AUTORIDAD NACIONAL DE LICENCIAS AMBIENTALES

RESOLUCIÓN N° 002092 (24 SEP. 2024)

“Por la cual se resuelven unos recursos de reposición interpuestos en contra de la Resolución 1351 del 5 de julio de 2024 y se toman otras determinaciones”

Por medio de la Resolución 1351 del 5 de julio de 2024, esta Autoridad Nacional autorizó la modificación de la Licencia Ambiental otorgada mediante Resolución 1326 del 05 de agosto de 2020 (modificación 1 de la Licencia Ambiental del proyecto UPME 01 de 2013 (Soacha – Tequendama).

Figura 1 Ubicación de la plaza de tendido 2 sobre la unidad de cobertura de otros cultivos transitorios

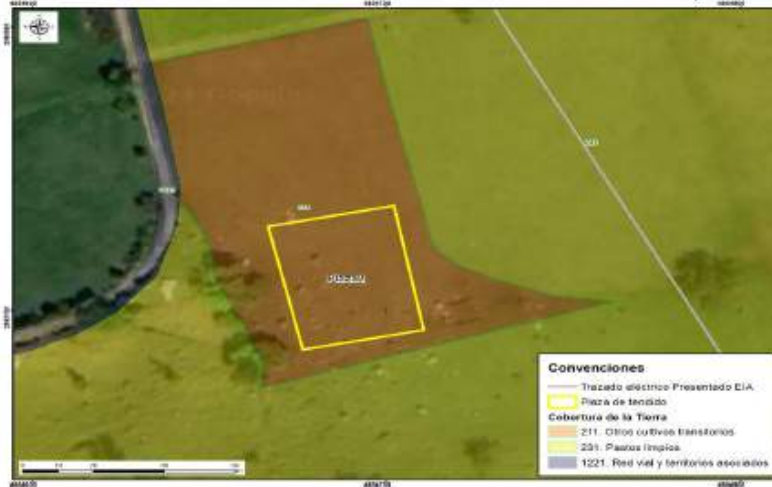
Conforme lo establecido en la zonificación del DMI, adoptada en la Resolución 1596 del 2 de junio de 2006, la plaza de tendido 2 se ubica dentro en una zona de producción y subzona agroforestal sostenible y una zona de protección absoluta. No obstante, tal y como se referenció en el complemento al EIA, dicha área se encuentra dentro de una cobertura de cultivos transitorios (Ver Figura 1 y Fotografía 1), razón por la cual, no es necesario realizar mantenimiento tipo rocería o aprovechamiento forestal. Al no realizarse estas intervenciones no se afectarán los valores de conservación de estas zonas establecidos en la zonificación del área protegida, según se observan en las siguientes imágenes:

Figura 3 Coberturas Plaza de tendido 9

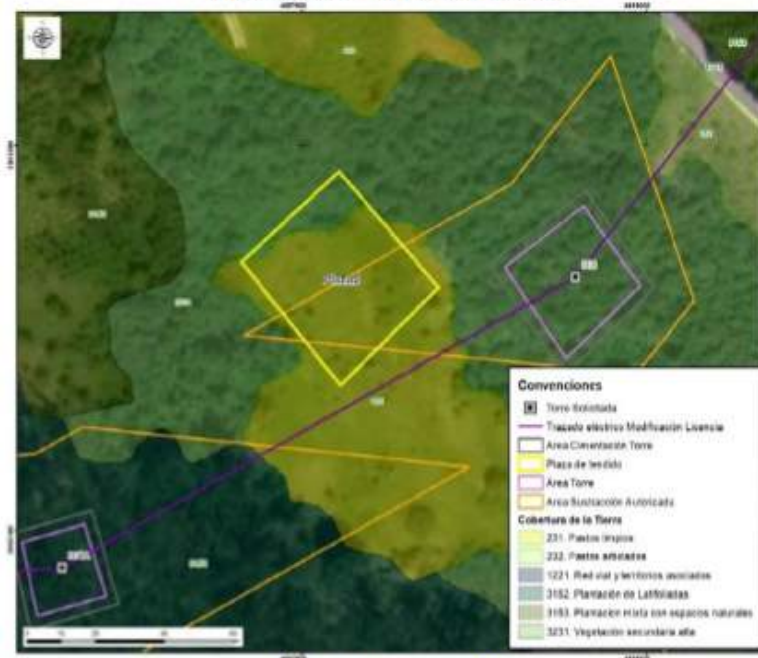
En consecuencia, el acceso Acc-307A-PT98 es necesario para acceder a la plaza con el fin de ejecutar las maniobras que hacen parte de la actividad del tendido. Con relación al argumento de ANLA de que el acceso se encuentra en un área no sustraída nos pronunciaremos más adelante en las consideraciones del acceso 307A-PT98.

En las siguientes figuras se presenta la cobertura actual de la plaza de tendido y el área donde se localiza:

Figura Cobertura Acc-306

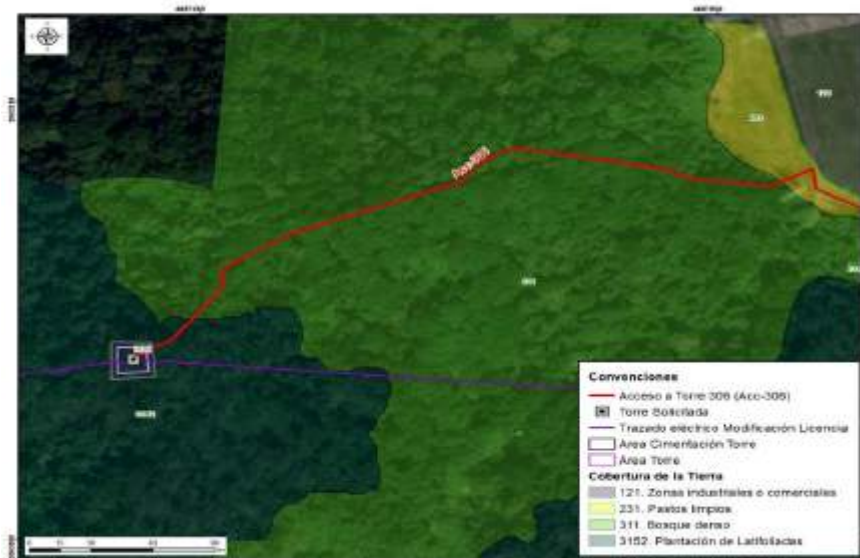
cobertura de bosque denso y de plantación latifoliadas que permite llegar al sitio de torre 306, tal y como se observa en las siguientes figuras.

Figura 34 Acc-312 en la zonificación y sub-zonificación del DMI

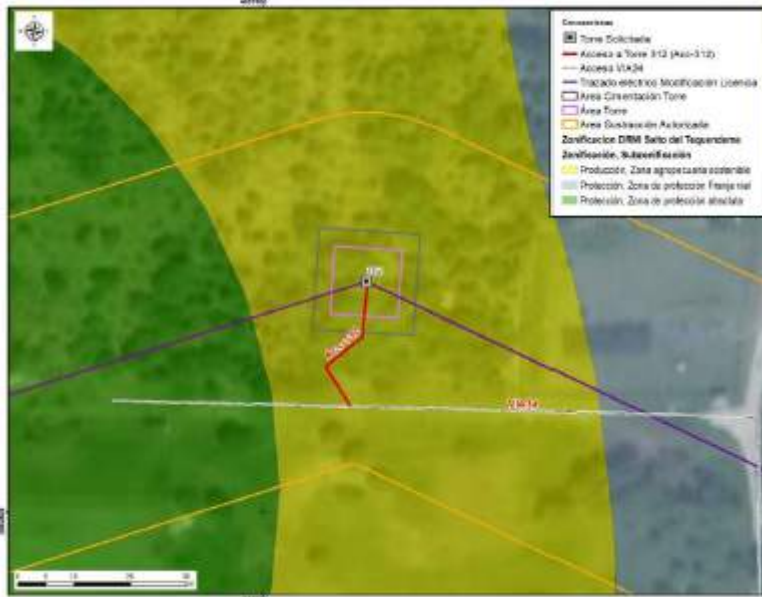
El camino/sendero ACC-312 se encuentra sobre cobertura de plantación mixta con espacios naturales, en el cual no es necesario tramitar el permiso de aprovechamiento forestal. Por el tipo de cobertura, tampoco se requieren actividades de mantenimiento tipo rocería, pues las características de la vegetación del acceso y el ingreso de los materiales y equipos para la construcción y montaje de la torre 312 se realizará de manera peatonal, como se menciona en la tabla 3-8 Descripción de accesos a sitios de torre del capítulo 3. Descripción del proyecto del complemento del EIA. Asimismo, la longitud es de aproximadamente 26.50m hasta el sitio de torre, razón por la cual, no se justifica un

Figura 1 Área de influencia total para el proyecto

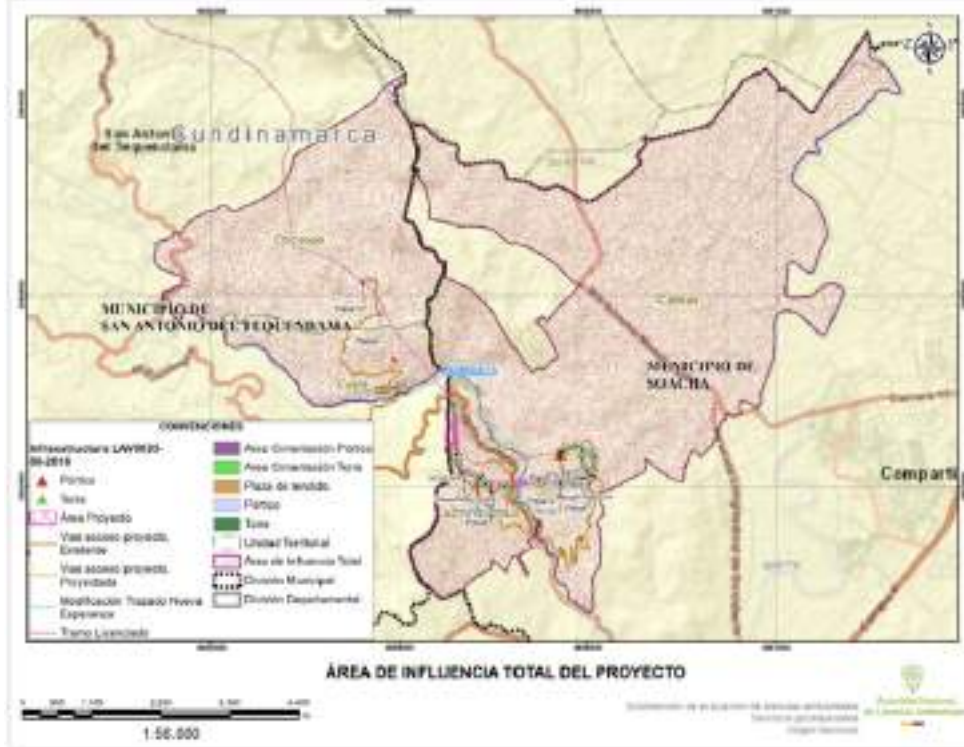
Frente a lo expuesto el Equipo Evaluador Ambiental de la ANLA, realizó la verificación de la información considerada en el concepto técnico 4703 del 05 de julio de 2024 que sirvió de sustento para emitir la Resolución 1351 del 5 de julio de 2024, en el cual señala que el área de influencia total del proyecto incorpora las Veredas San Francisco y Canoas en jurisdicción del municipio de Soacha; y veredas Cúsio y Chicaque en el municipio de San Antonio del Tequendama, como se presenta en la siguiente figura:
